## Uttalelse til søknad - gbnr 477/12 -flytting av avkjørsel Solheim vestre

Tiltak: flytting av avkjørsel  
Byggjestad: Gnr.: 477/12  
Tiltakshavar: Odd Bjørnar Gaustad  
Ansvarleg søkjar: Odd Bjørnar Gaustad

Figur 1 Kartutsnitt av avkjørsel med definert svingradius på 4 m

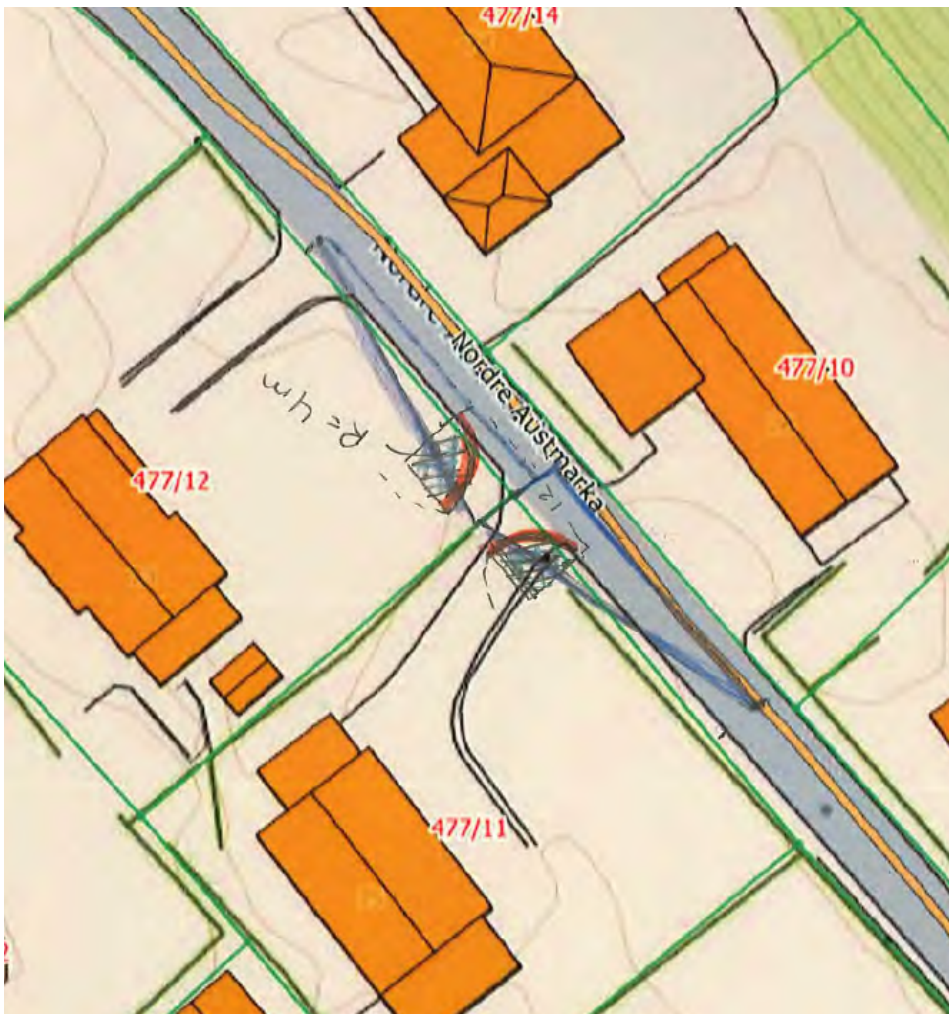
- Avkjørselen kan ikke bygges slik som vist på innsendt situasjonsplan. Avkjørselen skal bygges som én avkjørsel med definert svingradius som vist på vedlagt kartutsnitt.

- Avkjørselen skal opparbeides slik at den innvilger tekniske krav til avkjørsel fastsatt av vegdirektoratet i Veglova §§ 40-43, forskrift om "alminnelige regler om bygging og vedlikehold av avkjørsler fra offentlig veg", samt Vegnormal N100. Det er blant annet satt krav til geometrisk utforming av avkjørselen, sikt, svingradius, drenering under avkjørselen og at en skal kunne snu på egen grunn.

- Det sette krav om at eksisterende avkjørsel på Gbnr 477/12 blir stengt. Kommunal grøft skal tilbakeføres. Grøft skal ha en bredde på minimum 1,0 meter. Utformingen skal være slik at området/grøftearealet ikke innbyr til parkering (fall fra kant på kommunal veg).

- Det må tas hensyn til VA-ledninger som ligger langs kanten på kommunal veg ved flytting av avkjørselen.
